Vorhabenbezogener Bebauungsplan Nr. 4

„Freiflächen-Photovoltaikanlage Frankenfeld Teilflächen A und B“

Abwägungsempfehlungen / Planerische Entscheidungen

Stand 17.08.2026

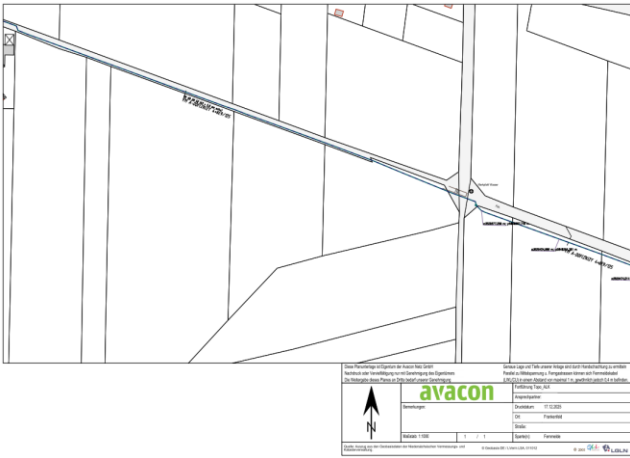
3.17		Für die tatsächliche Lage der betroffenen Fernmeldeleitung(en) innerhalb des beigefügten Planwerkes kann keine Gewähr übernommen werden. Der Unternehmer hat sich durch eine geeignete Anzahl von Sicherheitsschachtungen über die Lage von Fernmeldeleitungen zu informieren.	Der Hinweis wird berücksichtigt. Die tatsächliche Leitungslage ist vor Beginn der Arbeiten durch geeignete Erkundungsmaßnahmen festzustellen.

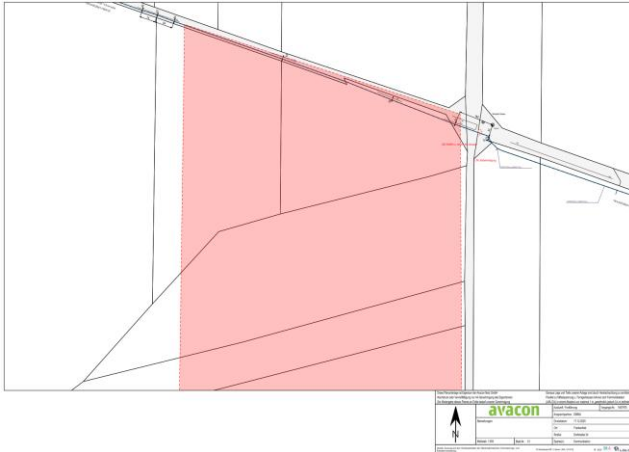
Nr.	Stellungnahme	Hinweise und Anregungen	Abwägungsempfehlung
3.19			Die Plandarstellung des Anfragebereichs wird zur Kenntnis genommen. Im Übrigen wird auf die Abwägung zu Nr. 3.5 verwiesen.
